Nota van Zienswijzen

Nota van Zienswijzen Bestemmingsplan de Terp, Ontwerp

d.d. 5 maart 2021

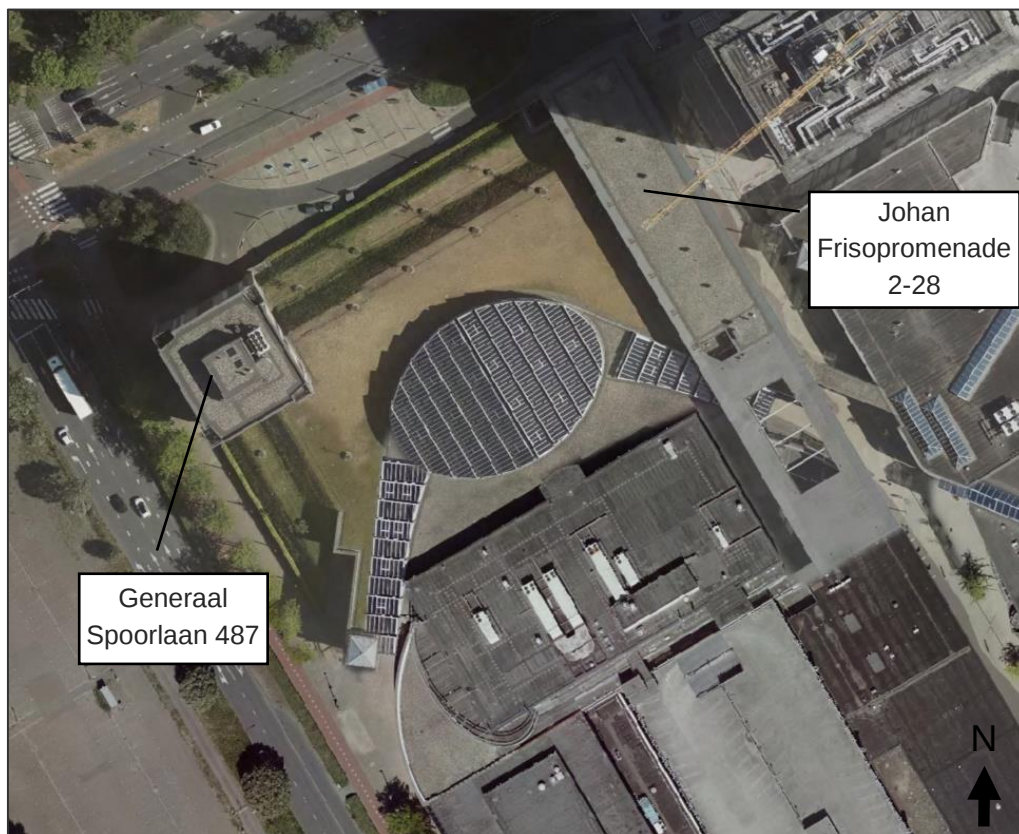
balkons komen die op korte afstand zijn gesitueerd van de woningen van Woonhave, waardoor er sprake is van inkijk in de woningen. Door het mogelijk maken van woningen op dermate korte afstand en door de toegestane bouwhoogte zal dit ook gevolgen hebben voor het licht dat in deze woningen valt. De gevolgen van deze 'muur' op korte afstand van woningen, waarbij ook ramen mogelijk zijn op minder dan 10 meter afstand van de woningen van Woonhave zijn echter in het geheel niet onderzocht. Dit geldt ook voor de woningen aan de Generaal Spoorlaan, waar ook de ramen direct aan de zichttuin liggen. De zichttuin is niet toegankelijk (voor omwonenden). Zoals eerder gesteld maakt het ontwerp-bp woningen mogelijk ter plaatse van de zichttuin. Ingevolge het ontwerp-bp is het toegestaan om dakterrassen op platte daken mogelijk te maken, dus ook ter plaatse van de huidige zichttuin. Dakterrassen op die locatie zouden voor ernstige (geluid)overlast zorgen (mede door de weerkaatsing van het geluid) en wederom een inbreuk maken op de privacy van de bewoners omdat de dakterrassen dan op gelijke hoogte dan wel hoger zijn gelegen dan de ramen en balkons van de huurders van Woonhave op de onderste woonverdieping.	bestemmingsplan aangepast. Voor de dakterrassen die als buitenruimte bij woningen zijn voorzien geldt dat deze zijn georiënteerd op de open binnenruimte c.q. binnentuin en daarmee niet op de woningen van Woonhave. Daar komt bij dat deze dakterrassen alleen bij geschikte weersomstandigheden worden gebruikt. Tot slot is nog van belang dat sprake is van een stedelijke omgeving. Voor zover met inachtneming van de genoemde aanpassingen van het bestemmingsplan nog sprake is van enige inkijk c.q. inbreuk op de privacy wordt deze gelet op het voorgaande aanvaardbaar geacht. De mogelijkheid dat, ondanks zorgvuldige inpassing, enige inkijk ontstaat, is namelijk inherent aan het wonen in een stedelijke omgeving. Omdat dakterrassen direct naast bestaande woningen worden uitgesloten in het bestemmingsplan wordt relevante geluidhinder niet verwacht. Daar komt nog bij dat voor de woningen van Woonhave geldt dat nu al balkons/buitenruimtes bij aangrenzende woningen aanwezig zijn, op kortere afstand dan de balkons/buitenruimtes bij de nieuwe woningen die het bestemmingsplan mogelijk maakt.	in de regels en op de verbeelding. Direct grenzend aan de bestaande woningen blijft het wel mogelijk om een dakterras te realiseren. Bovenstaande wijzigingen zijn in een afbeelding in de Staat van Wijzigingen verduidelijkt.

N.a.v. zienswijze #	Voorgestelde wijzigingen	RE / VB / TOE
1 en 4	Het windonderzoek uit het Masterplan wordt toegevoegd als bijlage.	TOE
1	Het verkeersonderzoek wordt tekstueel aangepast zodat de leesbaarheid wordt vergroot.	TOE
1	De kruispuntenanalyse voor de gehele ontwikkeling In de Bogaard wordt toegevoegd.	TOE
2	De notitie weerkaatsing wordt toegevoegd als bijlage en verwerkt in de toelichting.	TOE
3 en 4	De bezonningsstudie uit Masterplan wordt toegevoegd als bijlage.	TOE
3	In drie zijgevels van de nieuwe woningen aan de Generaal Spoorlaan en Prinses Beatrixlaan worden aan de zijden van de bestaande woningen gevelopeningen uitgesloten. Het gaat om de groene aangeduide gevels in onderstaande afbeelding. 	REG / VERB

3	Dakterrassen op dakvlakken tussen bestaande woningen en de nieuwe woningen aan de Generaal Spoorlaan en de Prinses Beatrixlaan worden uitgesloten in de regels en op de verbeelding. Het gaat om de rood omlijnde dakvlakken in bovenstaande afbeelding. Direct grenzend aan de bestaande woningen blijft het wel mogelijk om een dakterras te realiseren.	REG / VERB
